Nouveau projet de gravière à Saverdun

Observations à l'enquête publique pour le renouvellement et la création d'une exploitation d'1 million de tonnes / annuelle de granulats d'une carrière alluvionnaire par les « Ets. Siadoux ».

L'Association de Protection de la Rivière Ariège « Le Chabot »

Le secteur de Saverdun-Montaut tel qu'il est aujourd'hui et tel qui sera dans 30 ans si les exploitations sont acceptées.

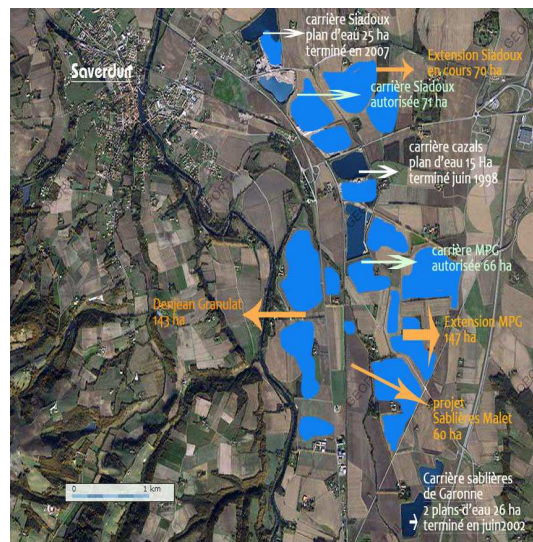
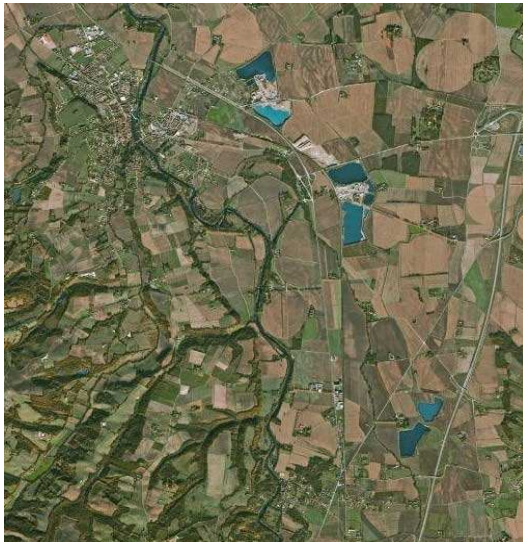
Cette course à la production entraîne une modification importante de l'environnement proche de Saverdun. La surface de carrières est actuellement de 500 ha. Ce nouveau projet de 95ha en renouvellement + 65ha d'ouverture de carrière, conjugué aux nouvelles demandes en cours dont le projet de la Société Malet à Calmont de 220ha va porter la surface de carrières dans le proche environnement de Saverdun à 800ha, l'équivalent de 800 terrains de Football !

Les conséquences de l'augmentation de carrières de taille de plus en plus importantes sont de plusieurs ordres :

- **L'inadéquation des installations ferrées existantes et des projets de développement du ferroviaire.**
- La multiplication des lacs et donc une plus grande surface laissée à nu de la nappe d'accompagnement de l'Ariège et les dangers que cela représente.
- L'abaissement de la capacité de la nappe et en conséquence principale l'affaiblissement de son rôle principal de soutien d'étiage.
- La multiplication de remblaiement par des inertes, 45 ha pour MPG, 55ha pour Malet Montaut et ici quelques ha pour Siadoux-Colas.
- La multiplication des nuisances sonores et environnementales par le transport notamment.
- La perte de terrains agricoles.

Si on se réfère à la projection dans 30 ans, ci-dessus, on peut s'inquiéter sur le rôle de soutien d'étiage de la nappe à cette échéance par la multiplication effrénée des exploitations à forte capacité ainsi que les dangers que toutes ensembles font courir à la ressource en eau du secteur.
